<b>COPERSUCAR- SÃO JOSÉ DO RIO PRETO /SP</b>	
<b>RELATÓRIO DE AUDITORIA E INSPEÇÃO NR-10</b>		<b>Relatório</b> 5751	<b>Página</b> 1
		<b>Obra</b> 2363	<b>Revisão</b> 0

# RELATÓRIO AUDITORIA E DIAGNÓSTICO NR-10

## COPERSUCAR S/A SÃO JOSÉ DO RIO PRETO - SP

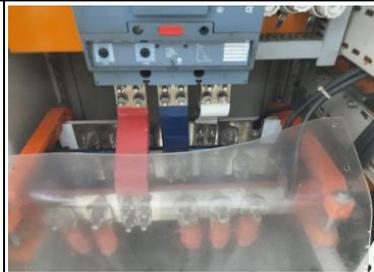
Nº	ÁREA	TAG	REQUISITO LEGAL	SITUAÇÃO ENCONTRADA	RECOMENDAÇÃO	PRIORIDADE	FOTO
1	Carregamento	REMOTA 3	10.10.1 - c)	Foi evidenciado que o painel encontra-se com a sinalização insuficiente não contemplado todos os itens obrigatórios.	Necessário conter sinalização de restrição de acesso de pessoas.	P-1

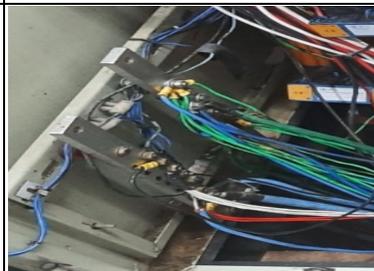
12	CCM	Painel de distribuição	10.2.8.3	Durante a presente inspeção foi evidenciado que o condutor de aterramento possui cor diferente da estabelecida em norma.	Necessário substituir o condutor de aterramento para a coloração correta (verde-amarela ou verde), conforme o padrão definido a NBR-5410.	P-0

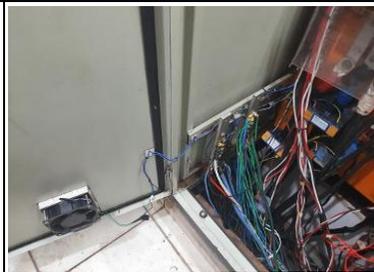
Nº	ÁREA	TAG	REQUISITO LEGAL	SITUAÇÃO ENCONTRADA	RECOMENDAÇÃO	PRIORIDADE	FOTO
13	CCM	Painel de distribuição	10.2.8.2.1	Foi evidenciado que o barramento do painel não encontra-se protegido.	Necessário realizar a instalação de proteção de acrílico ou material similar não condutivo de forma a evitar contato inadvertido a partes energizadas.	P-0	
14	CCM	Painel CLP e Comando	10.10.1 - c)	Foi evidenciado que o painel não possui indicativo sobre perigos e riscos que possam estar envolvidos os colaboradores.	Nas instalações e serviço em eletricidade deve ser adotada sinalização adequada de segurança, destinada à advertência e à identificação, obedecendo ao disposto na NR-26-Sinalização de Segurança	P-1	
15	CCM	Painel CLP e Comando	10.2.8.3	Foi evidenciado que a porta do painel não encontra-se aterrada.	Necessário realizar a instalação de um condutor de aterramento e proteção na porta do painel.	P-0	
16	CCM	Painel de Comando	10.4.4	Foi evidenciado a existência de excesso de condutores desorganizados no interior do painel.	Necessário realizar a correta organização e disposição dos cabos de forma a não gerar condições inseguras.	P-1

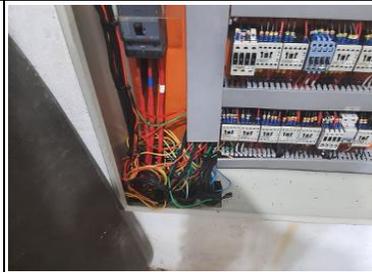
Nº	ÁREA	TAG	REQUISITO LEGAL	SITUAÇÃO ENCONTRADA	RECOMENDAÇÃO	PRIORIDADE	FOTO
17	CCM	Painel de Comando	10.4.4	Foi evidenciado que a canaleta dos condutores encontra-se aberta.	Recomenda-se realizar o correto fechamento da canaleta de forma a proteger os condutores contra contatos mecânicos e ações abrasivas.	P-1	
18	CCM	Painel de Comando	10.4.1	Durante a presente inspeção foi evidenciado que o condutor do barramento trifásico possui cor diferente da estabelecida em norma.	Necessário substituir o condutor do barramento trifásico para a coloração correta (preto ou vermelho), conforme o padrão definido a NBR-5410.	P-0	
19	CCM	Painel de Comando	10.4.4	Foi evidenciado a existência de condutores energizados soltos no interior do painel.	Necessário realizar a correta organização e disposição dos cabos de forma a não gerar condições inseguras.	P-1	
20	CCM	Painel de Comando	10.4.4	Foi evidenciado a existência de excesso de condutores desorganizados no interior do painel.	Necessário realizar a correta organização e disposição dos cabos de forma a não gerar condições inseguras.	P-1

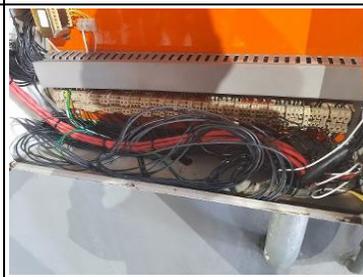
Nº	ÁREA	TAG	REQUISITO LEGAL	SITUAÇÃO ENCONTRADA	RECOMENDAÇÃO	PRIORIDADE	FOTO
25	CCM	Painel de Comando	10.2.8.3	Foi evidenciado que a porta do painel não encontra-se aterrada.	Necessário realizar a instalação de um condutor de aterramento e proteção na porta do painel.	P-0	
26	CCM	Inversões de frequência Elevadores 1 e 2	10.4.4	Foi evidenciado a existência de condutores desorganizados e soltos no inversor de frequência.	Necessário realizar a correta organização e disposição dos cabos de forma a não gerar condições inseguras.	P-1	
27	CCM	-	10.10.1 - c)	Foi evidenciado que o painel encontra-se com a sinalização insuficiente não contemplado todos os itens obrigatórios.	Necessário realizar a sinalização de forma a atender todos os itens obrigatórios dispostos na NR-26 Sinalização de Segurança e indicar risco de choque e restrição de acesso no quadro elétrico.	P-1	
28	CCM	-	10.4.1	Durante a presente inspeção foi evidenciado que o condutor fase possui cor diferente da estabelecida em norma.	Necessário substituir o condutor para a coloração correta (preto ou vermelho), conforme o padrão definido a NBR-5410.	P-0

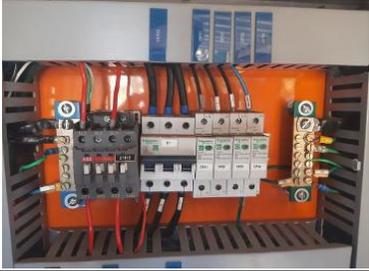
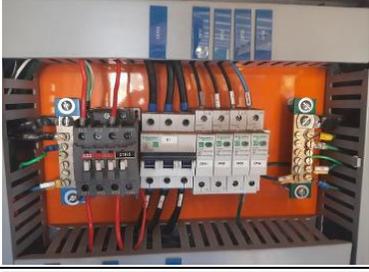
Nº	ÁREA	TAG	REQUISITO LEGAL	SITUAÇÃO ENCONTRADA	RECOMENDAÇÃO	PRIORIDADE	FOTO
29	CCM	-	10.2.8.3	Durante a presente inspeção foi evidenciado que o condutor conectado ao barramento possui cor diferente da estabelecida em norma.	Necessário substituir o condutor de aterramento e neutro para a coloração correta, conforme o padrão definido a NBR-5410.	P-0	
30	CCM	-	10.2.8.2.1	Foi evidenciado que o barramento do painel não encontra-se protegido.	Necessário realizar a instalação de proteção de acrílico ou material similar não condutivo de forma a evitar contato inadvertido a partes energizadas.	P-0	
31	CCM	-	10.4.4	Foi evidenciado a existência de excesso de condutores desorganizados no interior do painel.	Necessário realizar a correta organização e disposição dos cabos de forma a não gerar condições inseguras.	P-1	
32	CCM	-	10.2.8.3	Foi evidenciado que a porta do painel não encontra-se aterrada.	Necessário realizar a instalação de um condutor de aterramento e proteção na porta do painel.	P-0

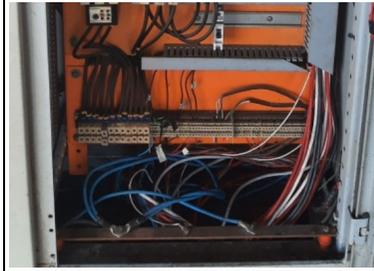
Nº	ÁREA	TAG	REQUISITO LEGAL	SITUAÇÃO ENCONTRADA	RECOMENDAÇÃO	PRIORIDADE	FOTO
5	Utilidades	Sala de Reunião	10.10.1 - a)	Foi evidenciado que a tomada não possui o indicativo de tensão elétrica.	Necessário providenciar a sinalização que identifique a tensão elétrica da tomada.	P-1	
6	Utilidades	ADM	10.10.1 - a)	Foi evidenciado que a tomada não possui o indicativo de tensão elétrica.	Necessário providenciar a sinalização que identifique a tensão elétrica da tomada.	P-1	
7	Utilidades	ADM	10.10.1 - a)	Foi evidenciado que a tomada não possui o indicativo de tensão elétrica.	Necessário providenciar a sinalização que identifique a tensão elétrica da tomada.	P-1
